屋顶总平面图主要修改内容：

09-06地块立面图主要修改内容：

09-09地块立面图主要修改内容：

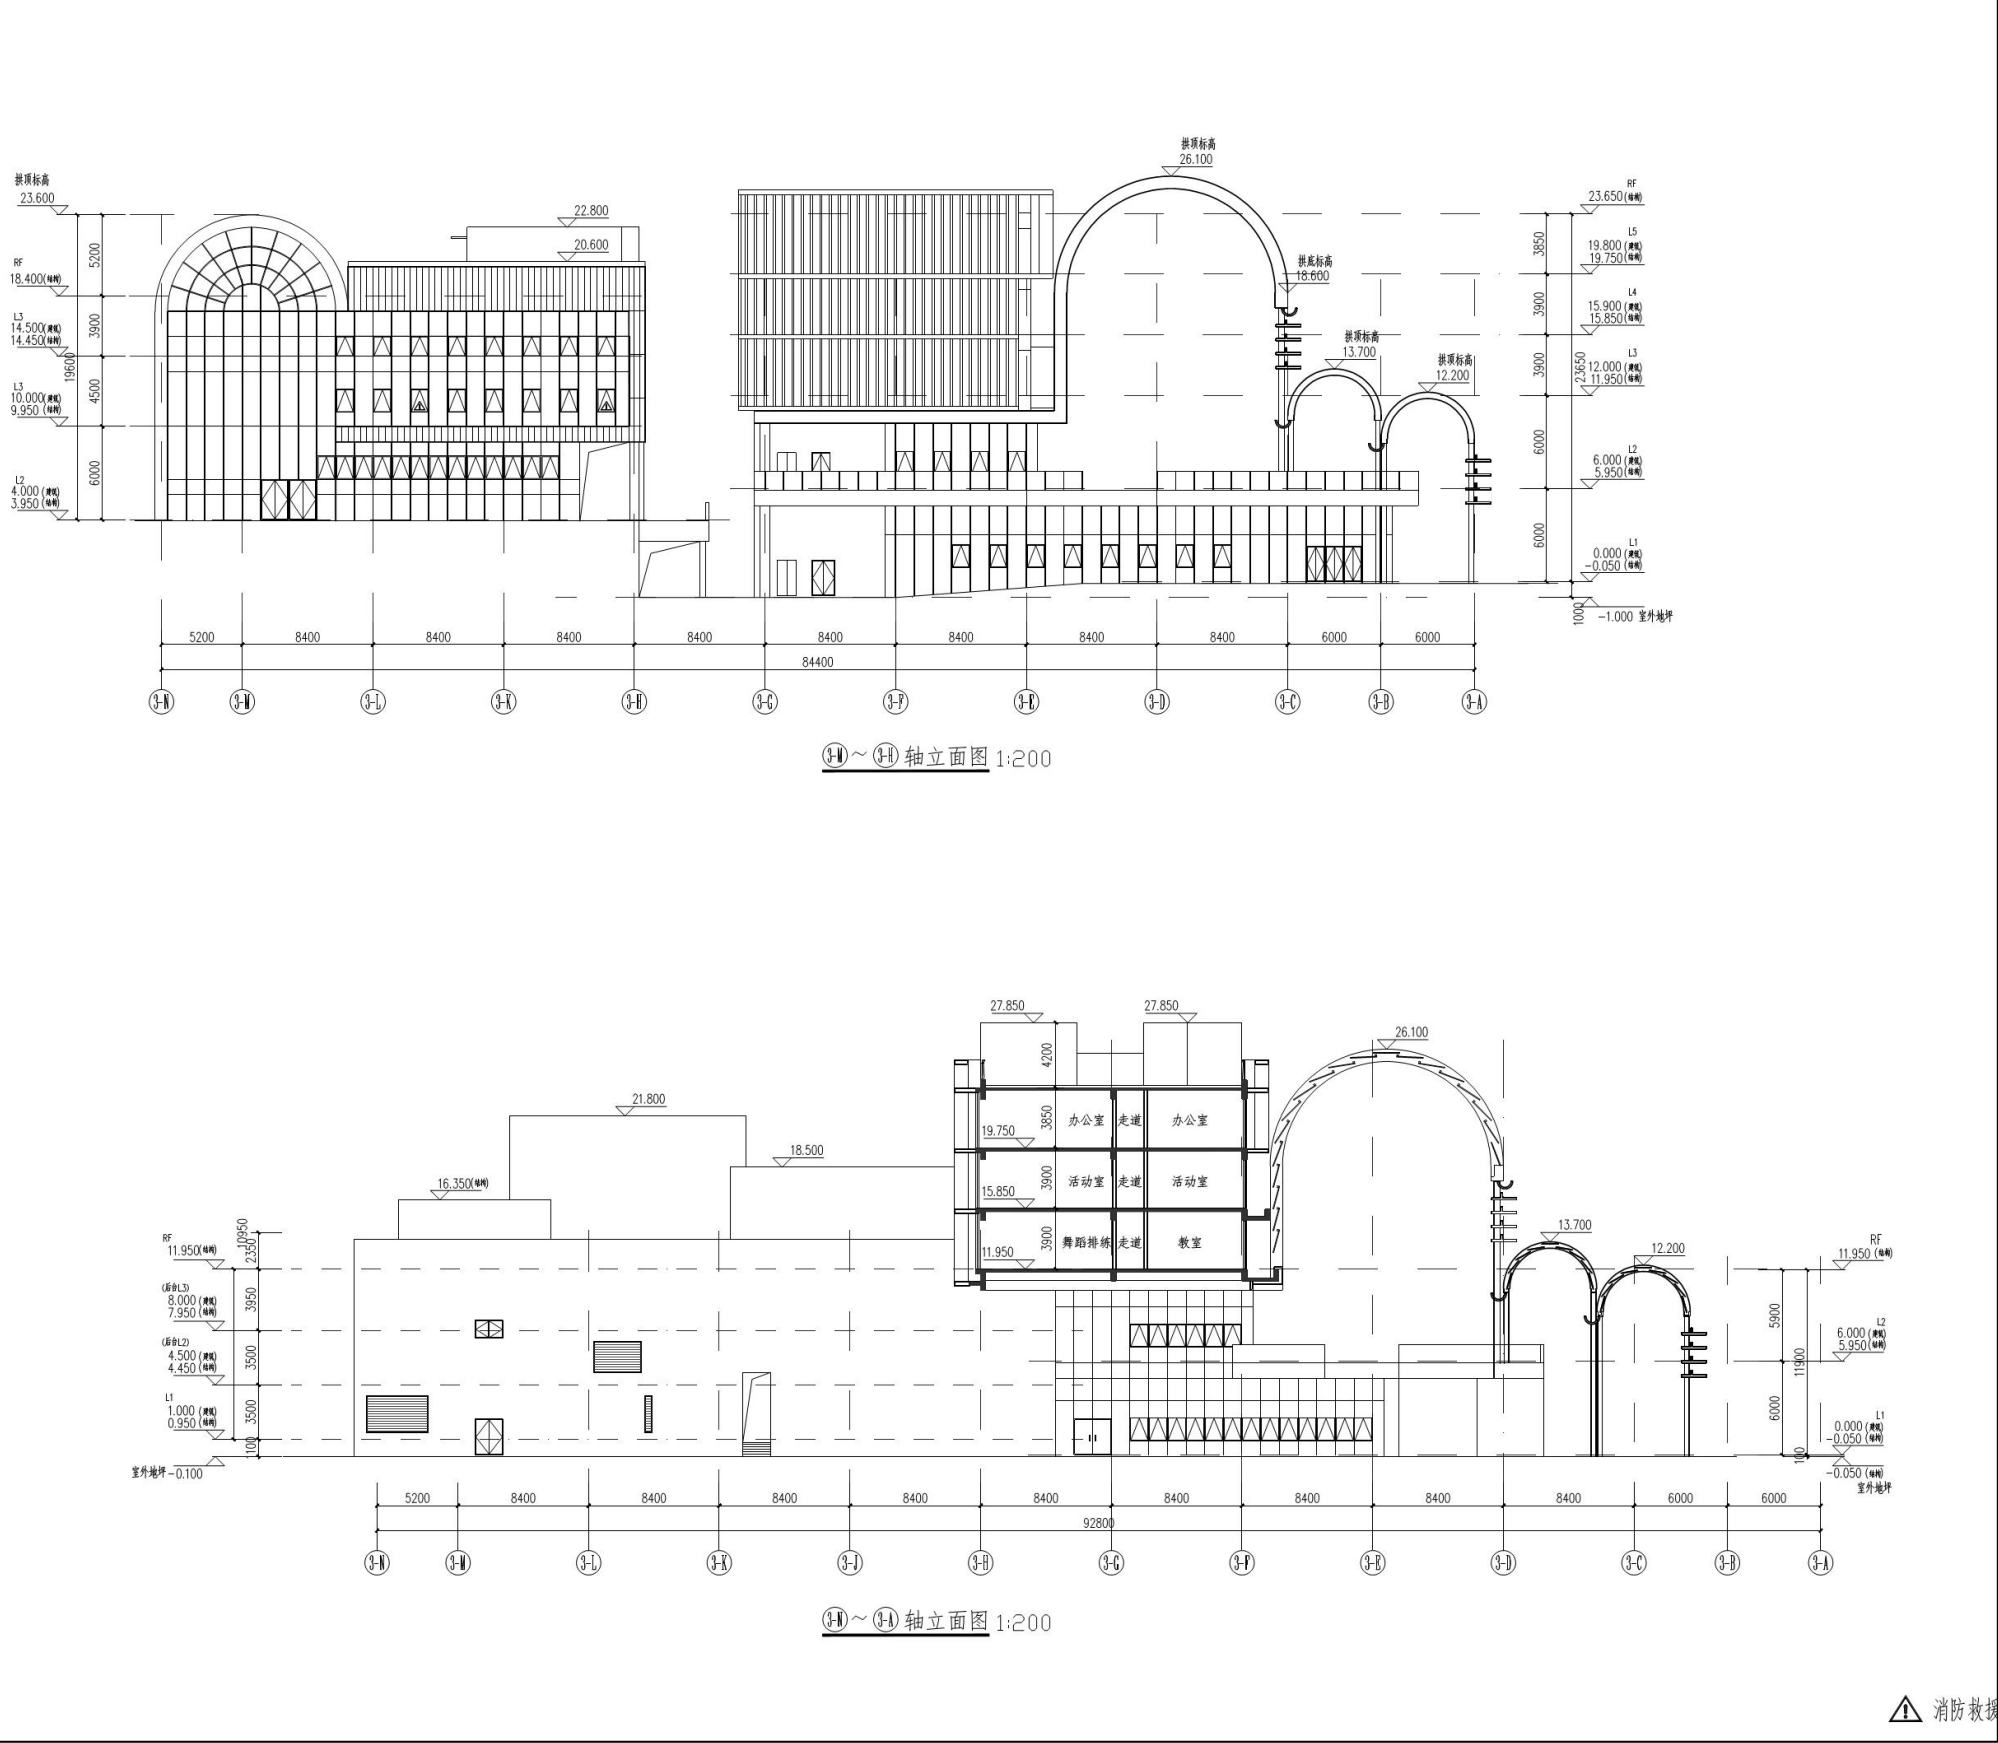
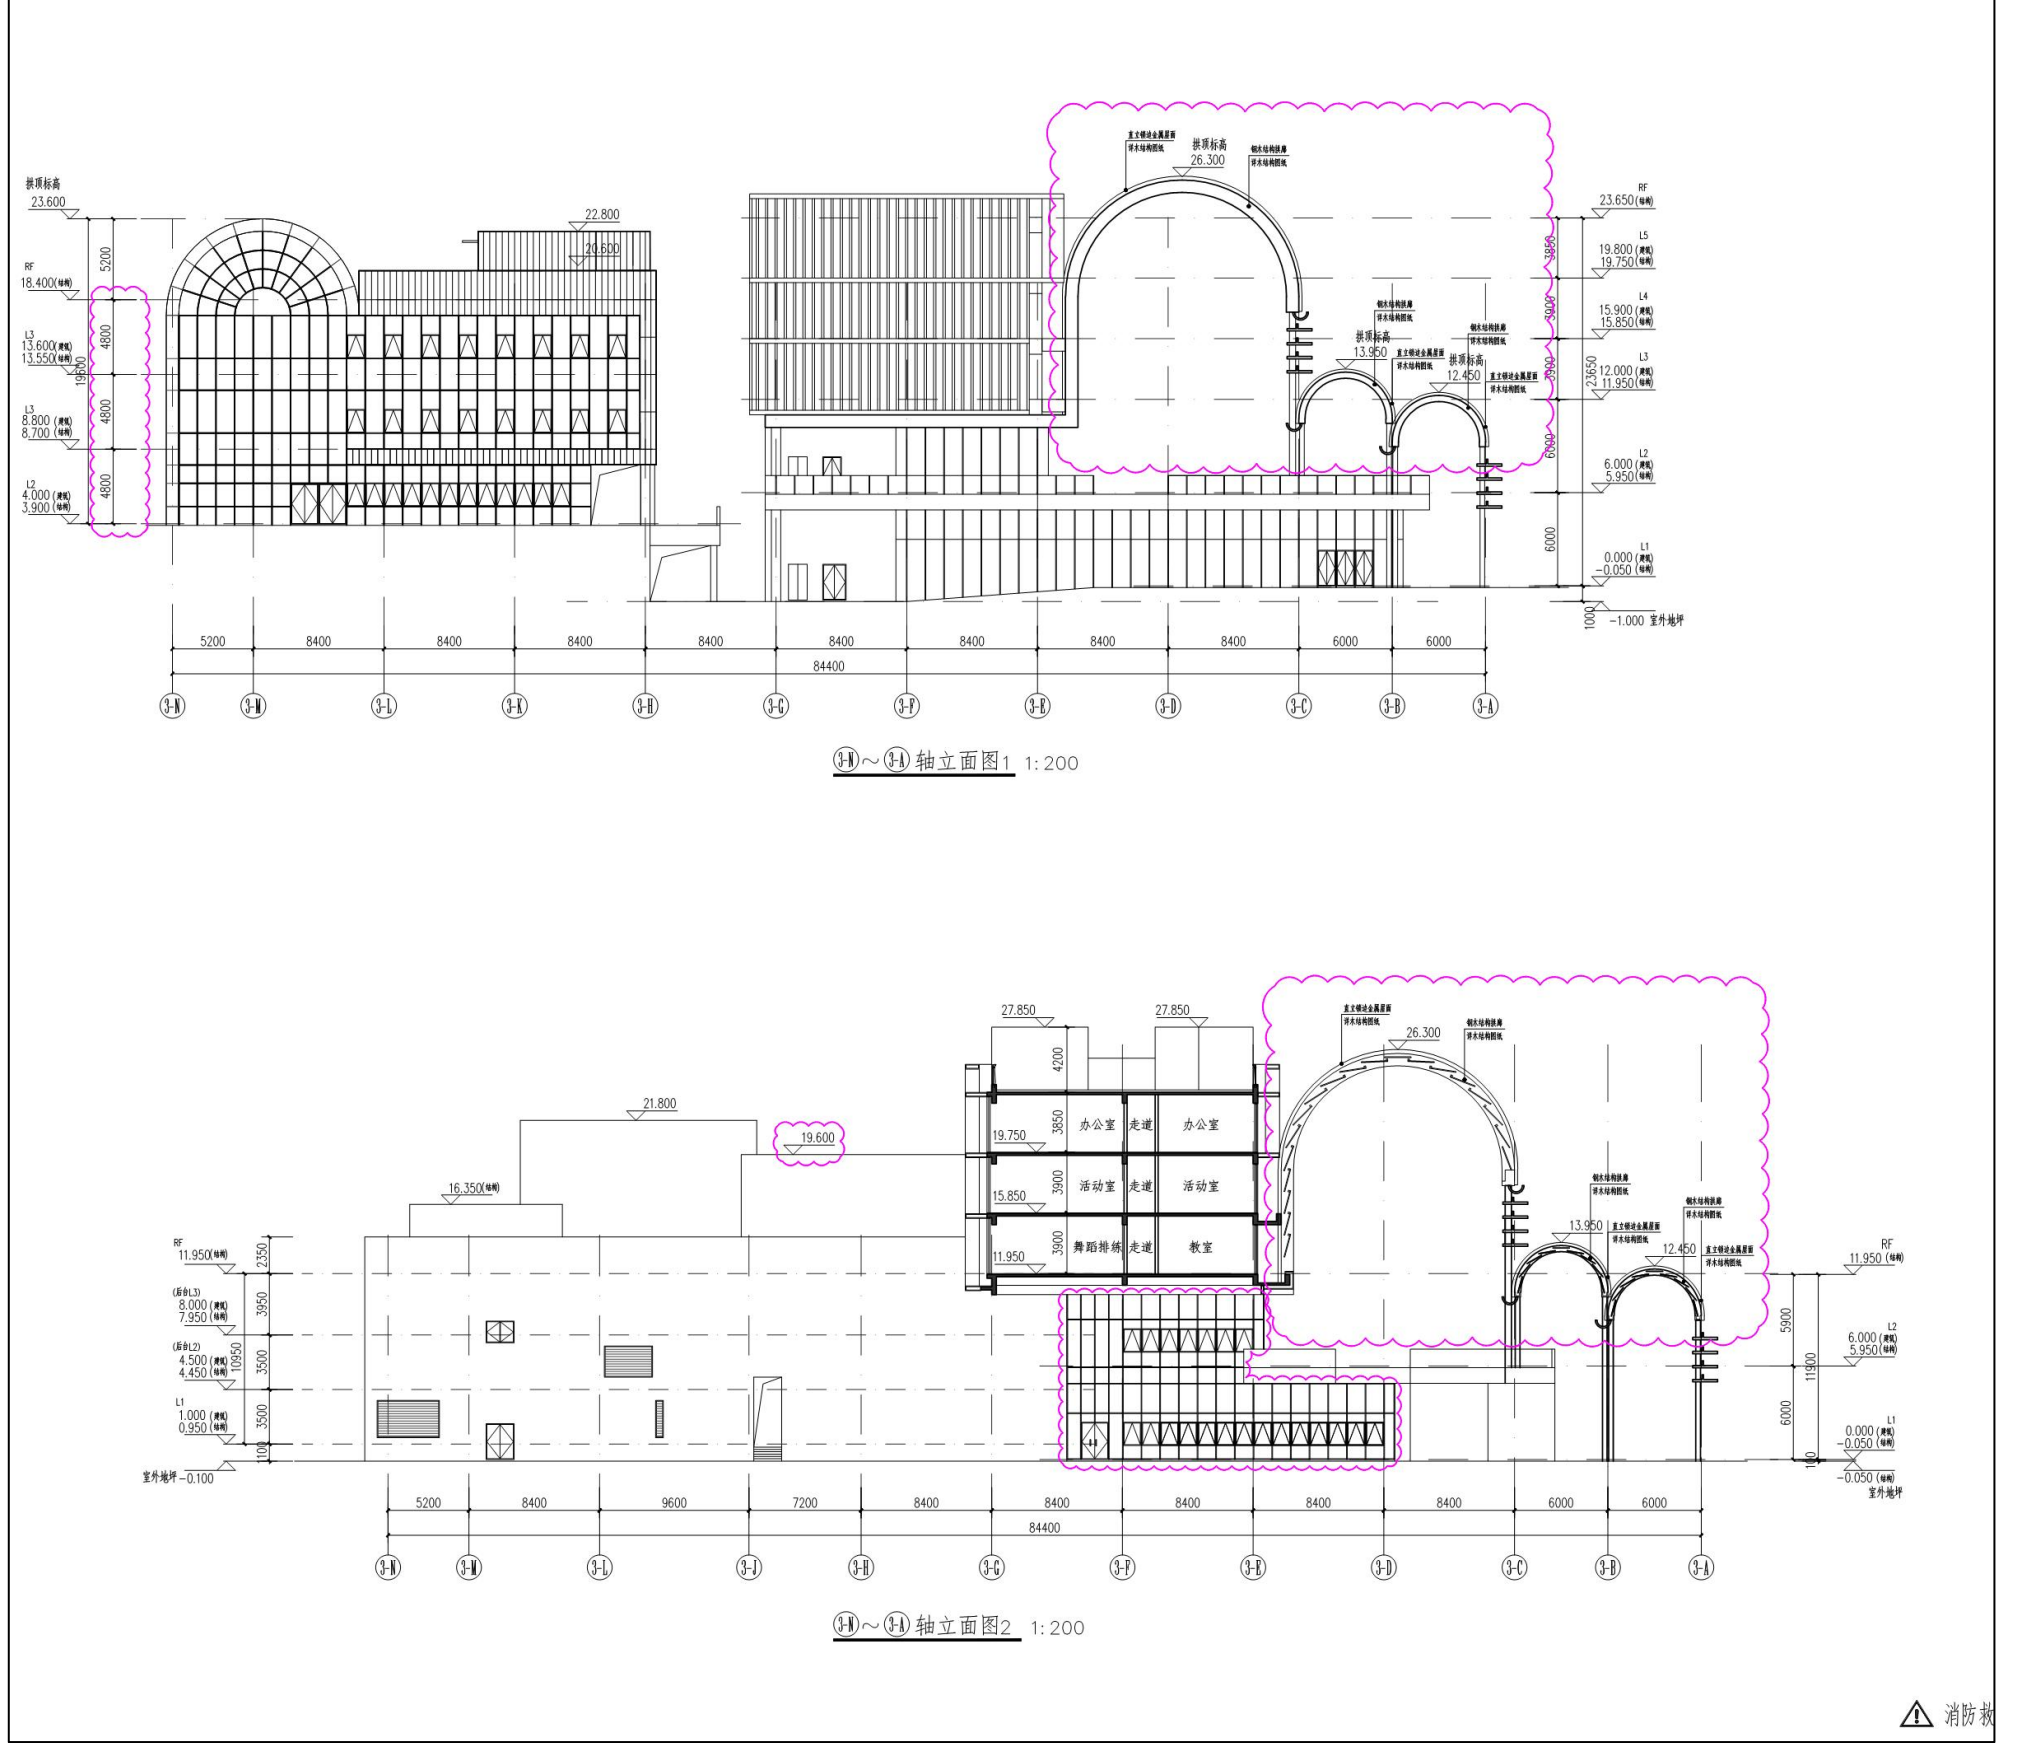
- 1、根据平面功能布置修改，调整二~四层的楼层建筑高度；
- 2、根据平面的修改，相应调整立面图的幕墙造型；
- 3、根据平面的修改，室外拱廊顶部新增金属屋盖；
- 4、根据平面的修改，调整局部功能区域的不上人屋面建筑标高。
